（仮称）神 楽 山 風 力 発 電 事 業 環 境 影 響 評 価 準 備 書

補 足 説 明 資 料

令和 2 年 4 月

J R 東日本エネルギー開発株式会社

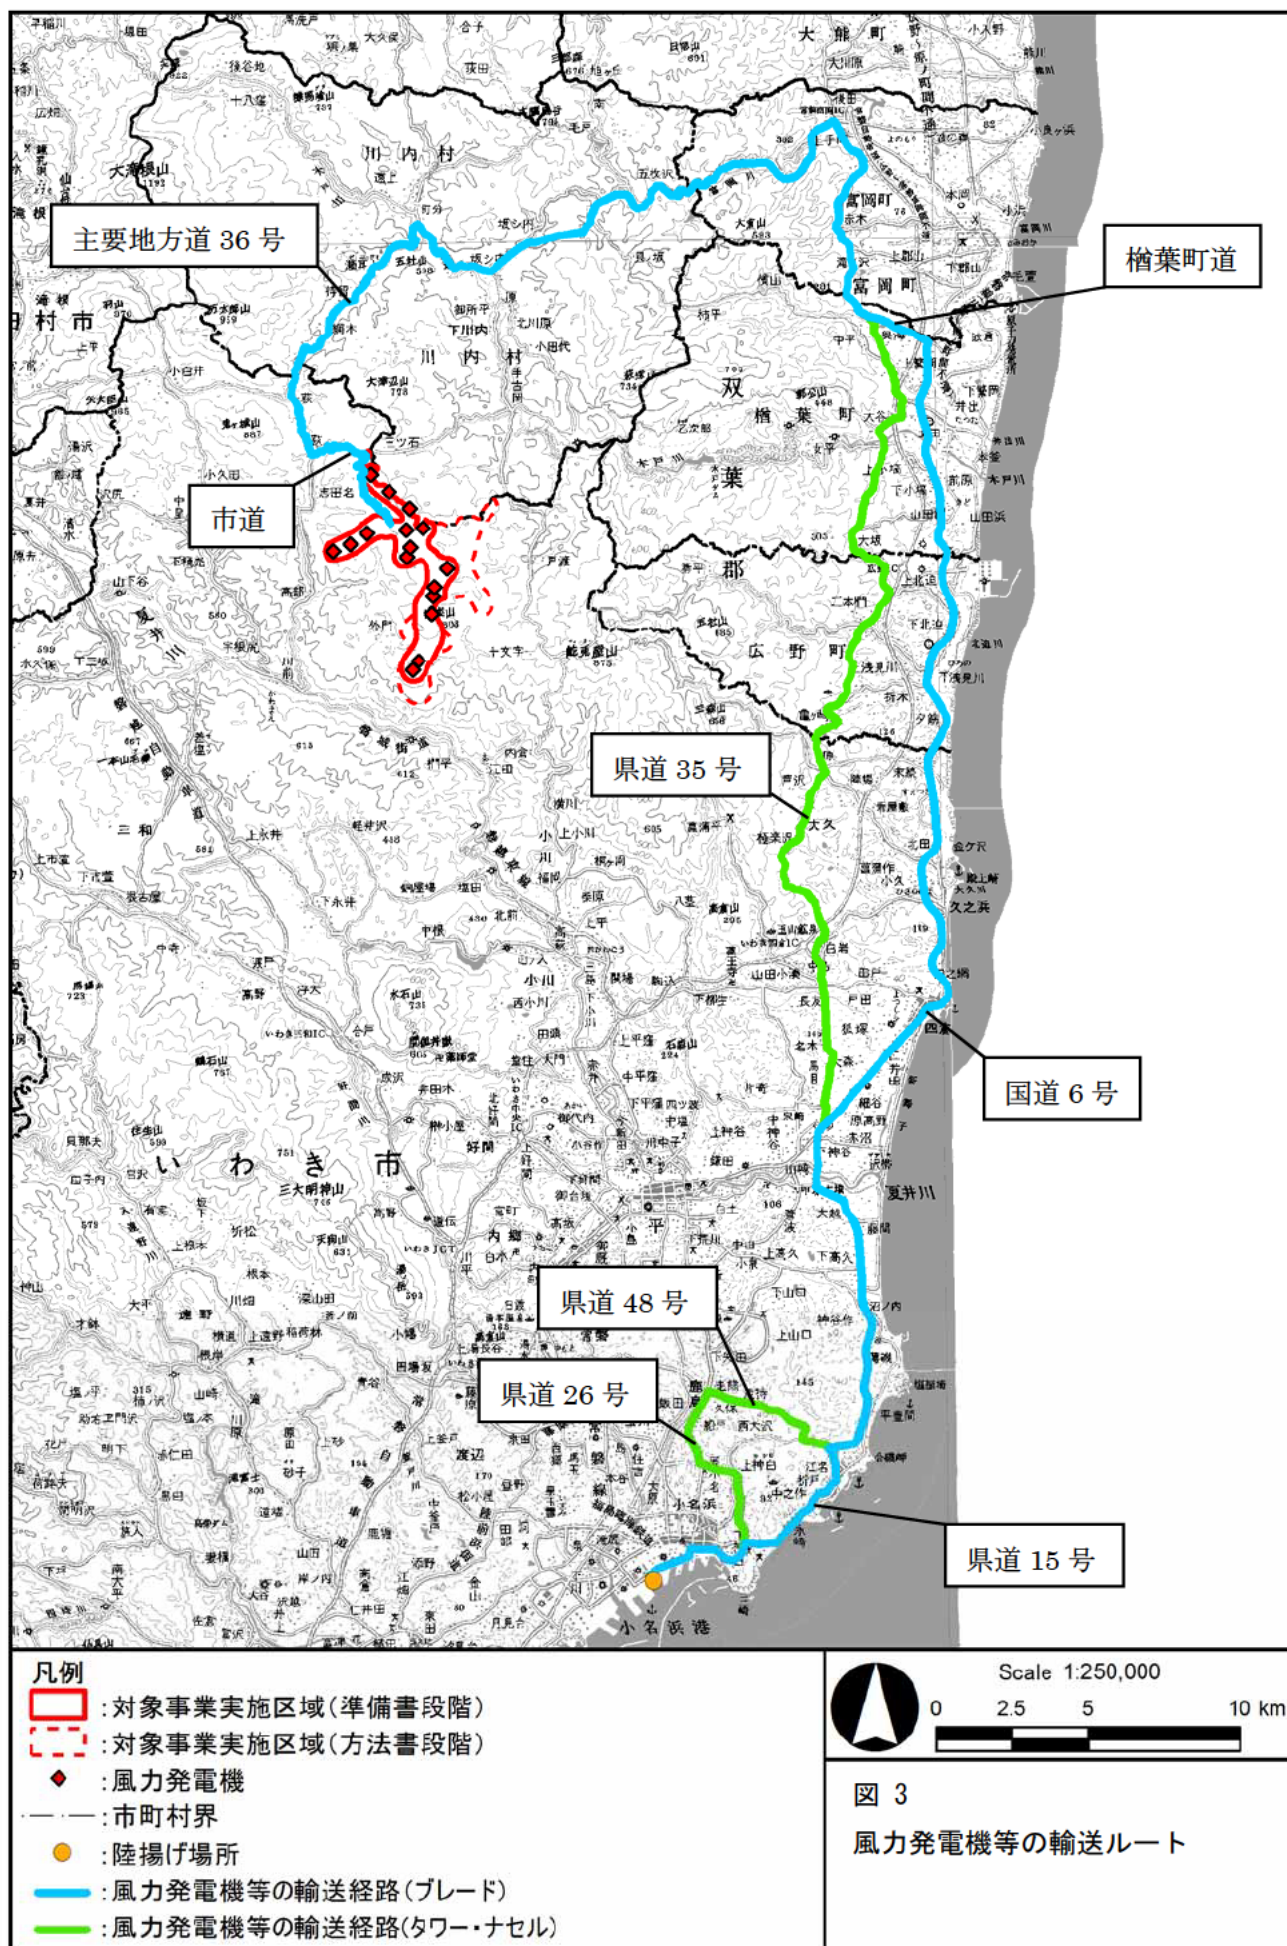
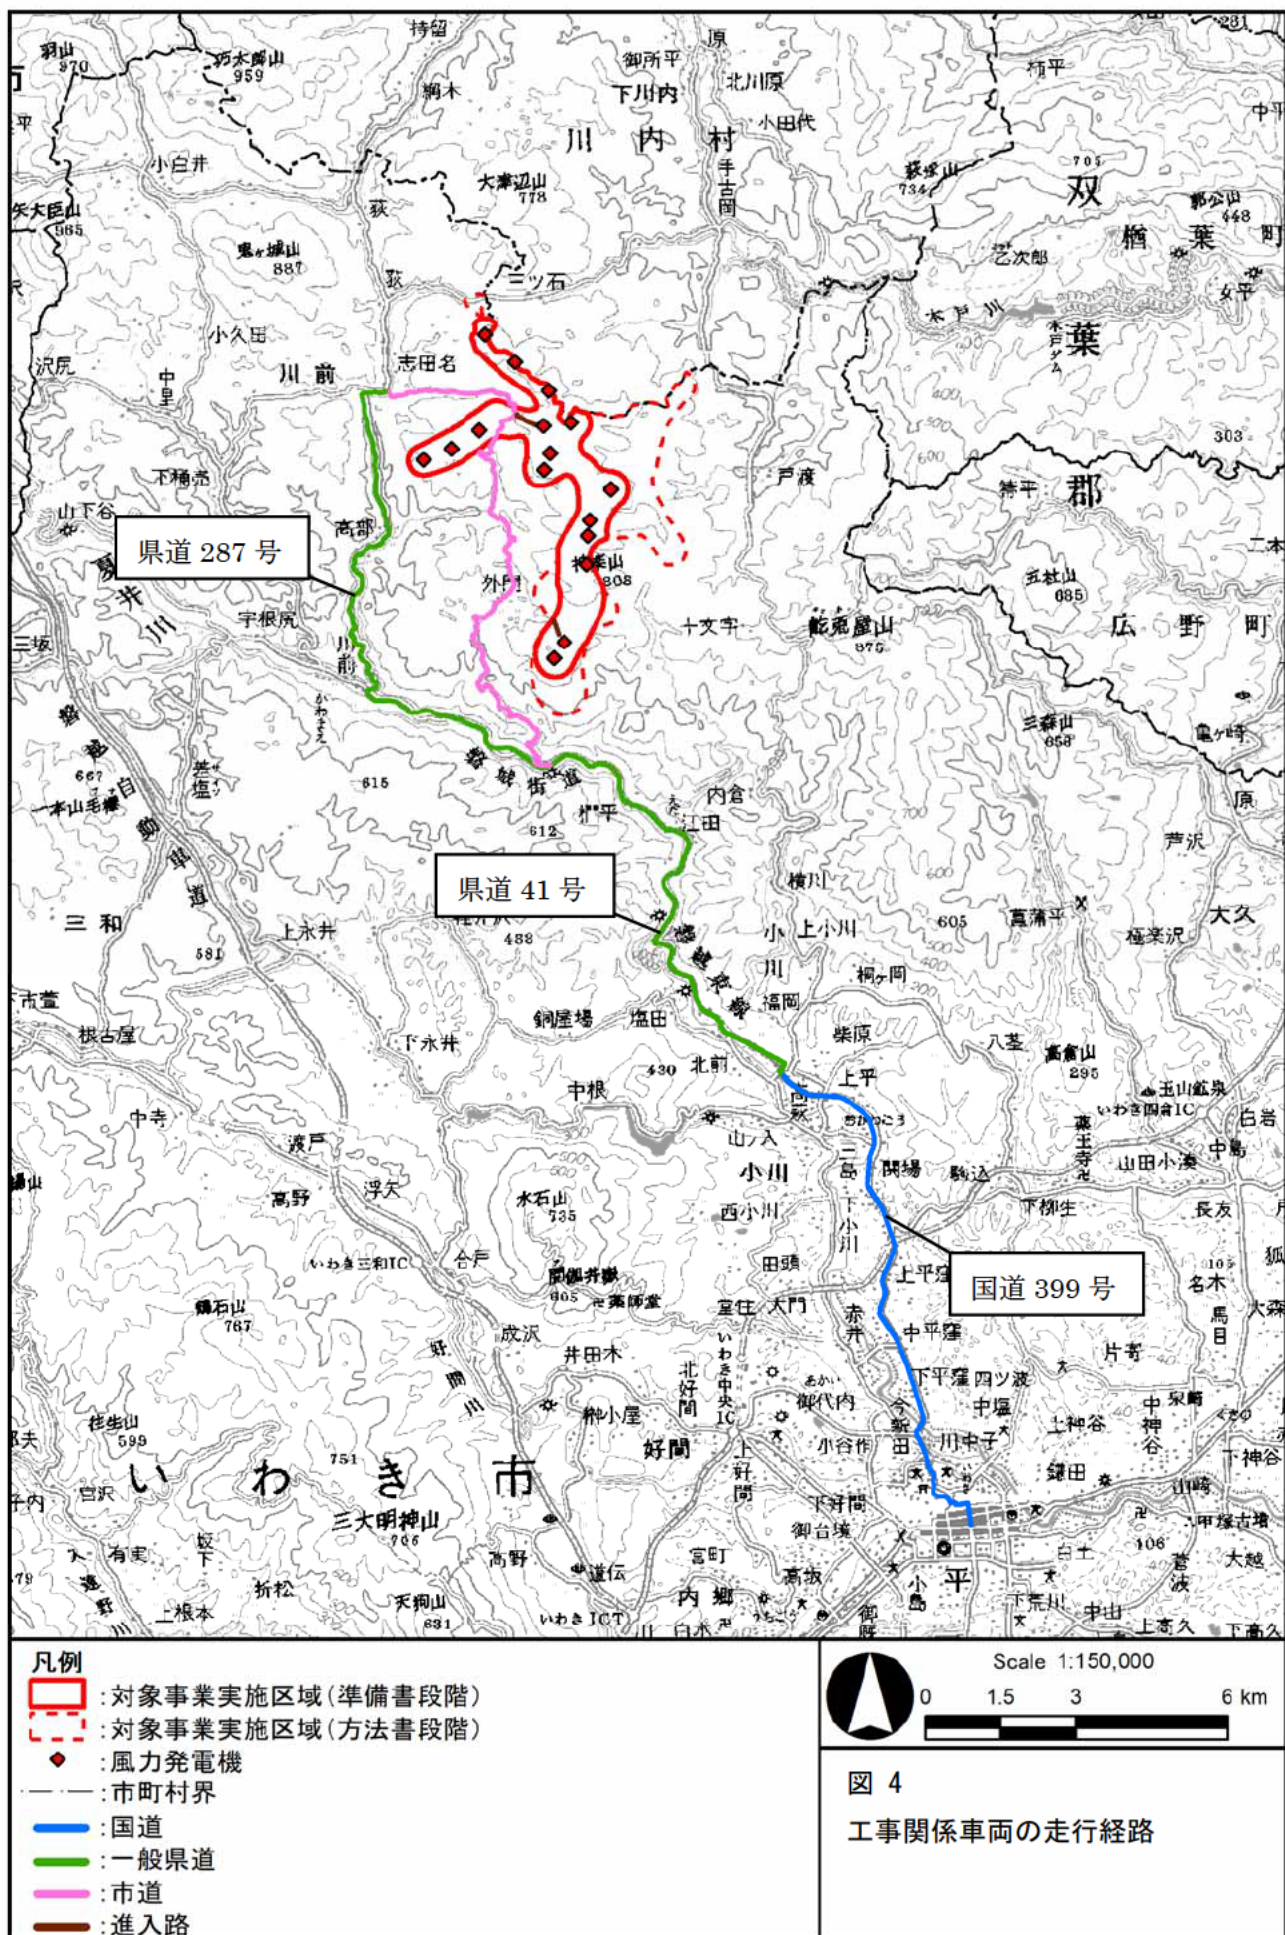
輸送に使用する道路に道路名を入れてください。

図中に主要な道路番号を記入してはいかがでしょうか？

p. 46で述べた車両ルートの説明が地図上でも確認できるように、p. 48-49には工事用資材等の運搬ルートに、道路の種類と名称を記入してください。

風力発電機の輸送ルート及び工事関係車両の走行経路の道路の種類と名称は図 3 及び図 4 に示すとおりです。

ご指摘を踏まえ、評価書にて図 3 及び図 4 にお示した道路の種類と名称を追記します。

ご指摘を踏まえ、評価書にて図 3 及び図 4 にお示した道路の種類と名称を追記します。

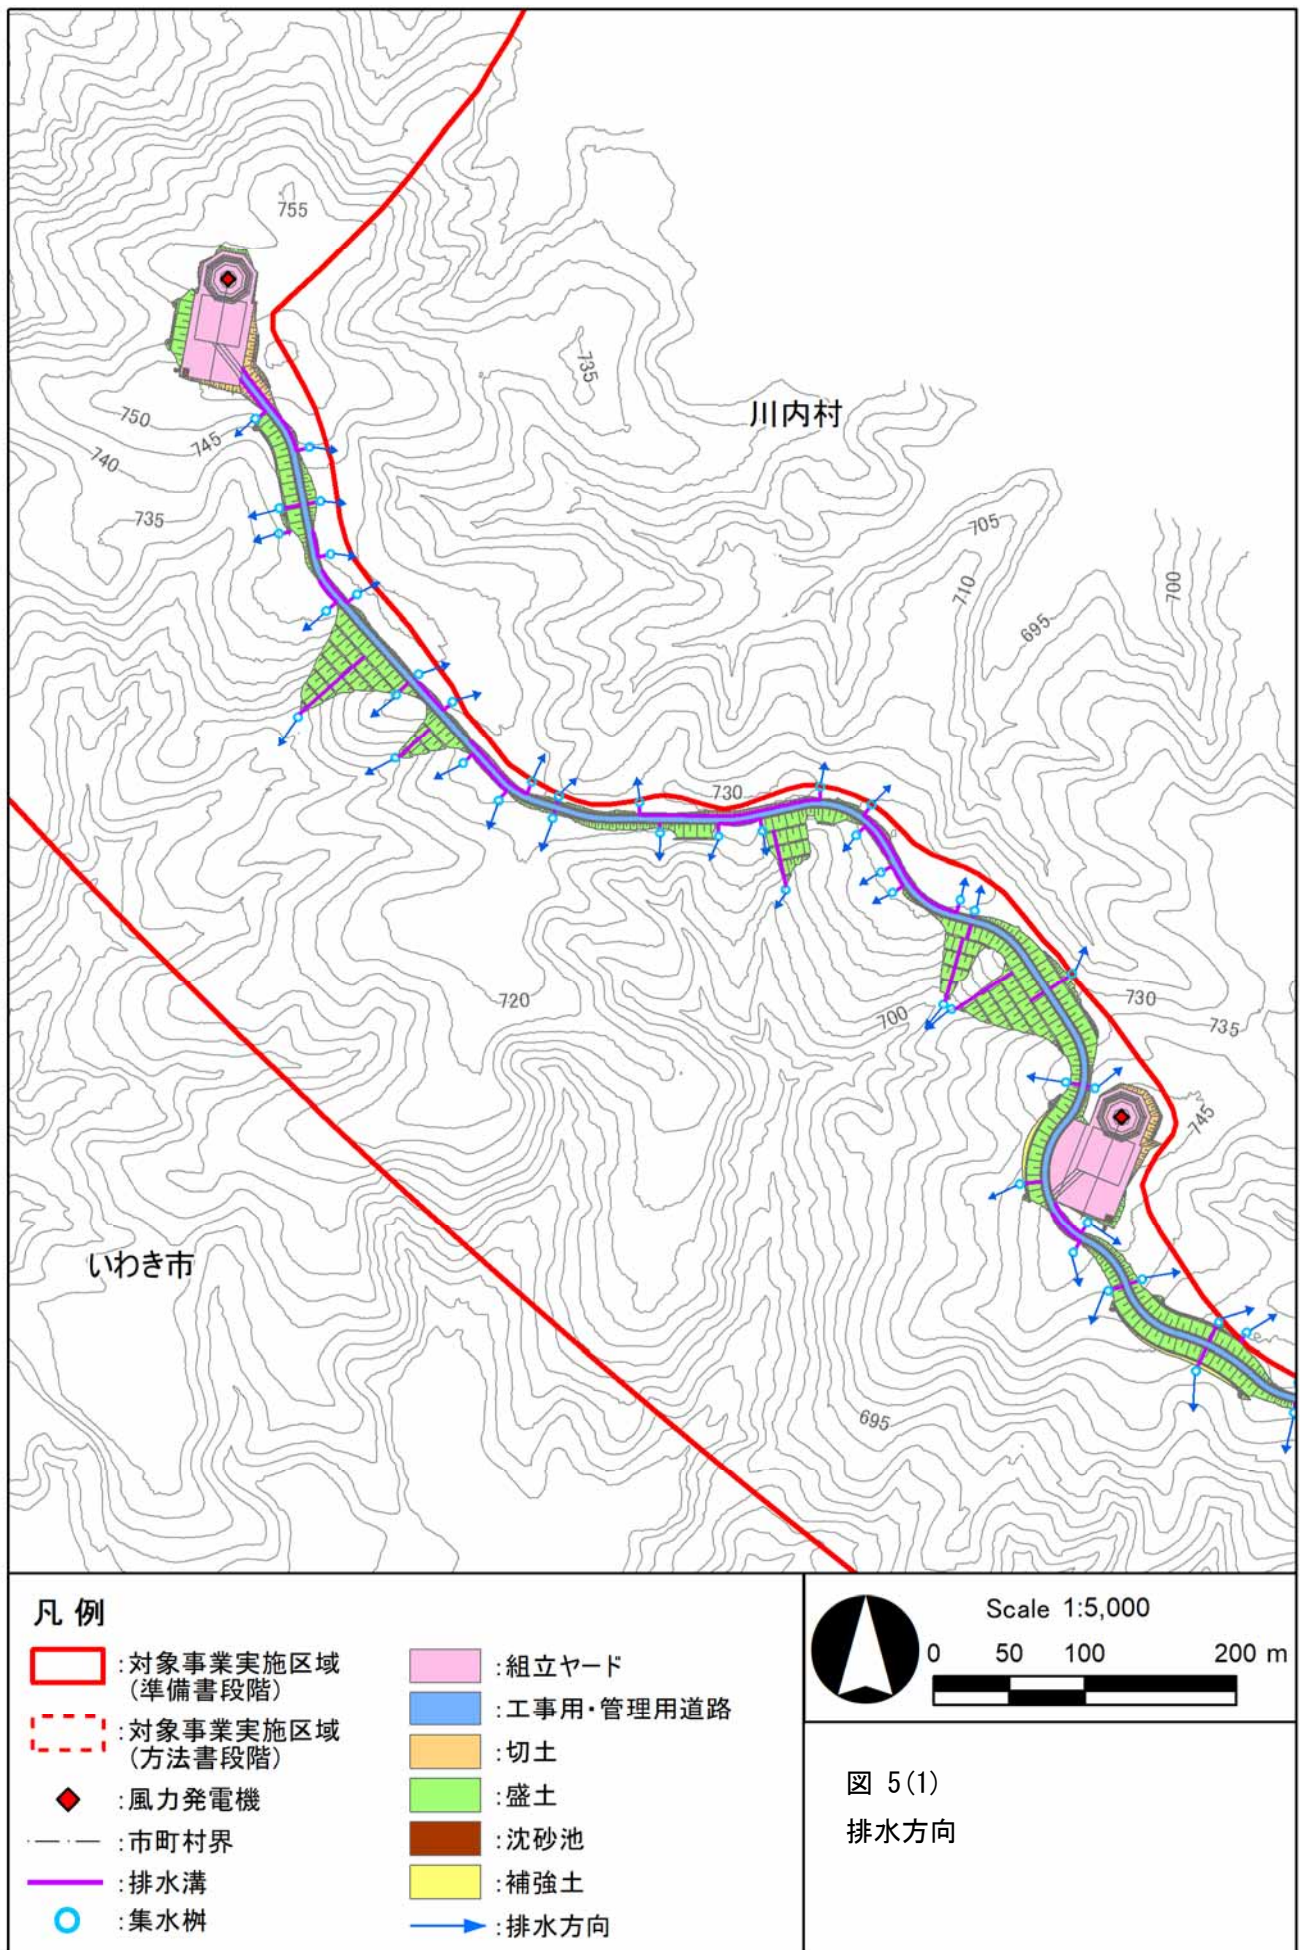
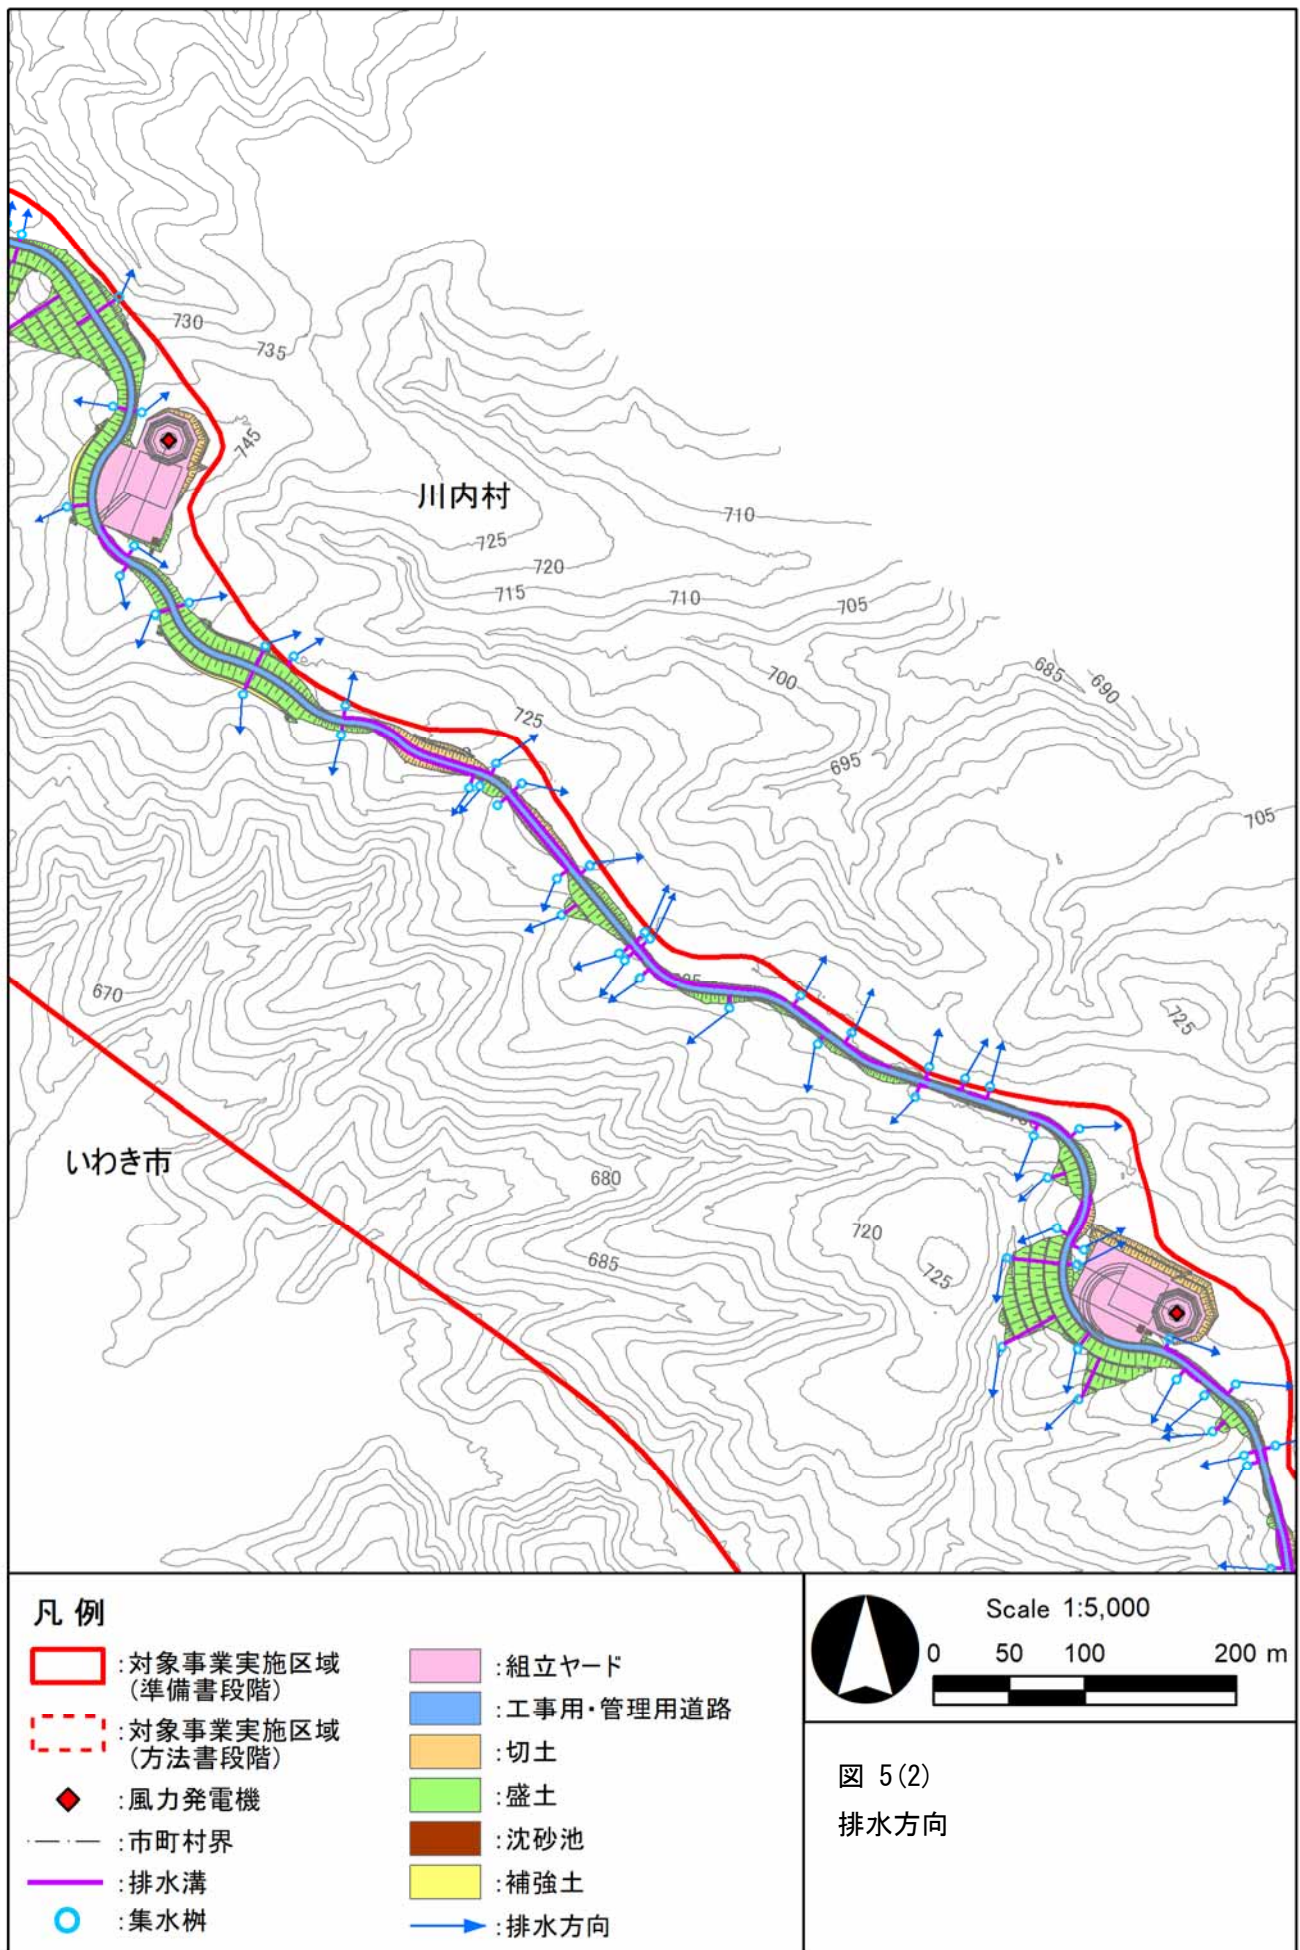
工事に伴う大型車の走行に伴う環境影響の範囲を知るため、大型車の走行ルートであるp49の地図中に、コンクリート生産工場および廃止器物処理等の施設があるならばその位置を示してしてください。

現在想定している、コンクリート生産工場は檜葉町内及びいわき市内の計3か所、産業廃棄物処理業者はいわき市内の1か所であり、準備書 p49 に示した図郭内にはありません。
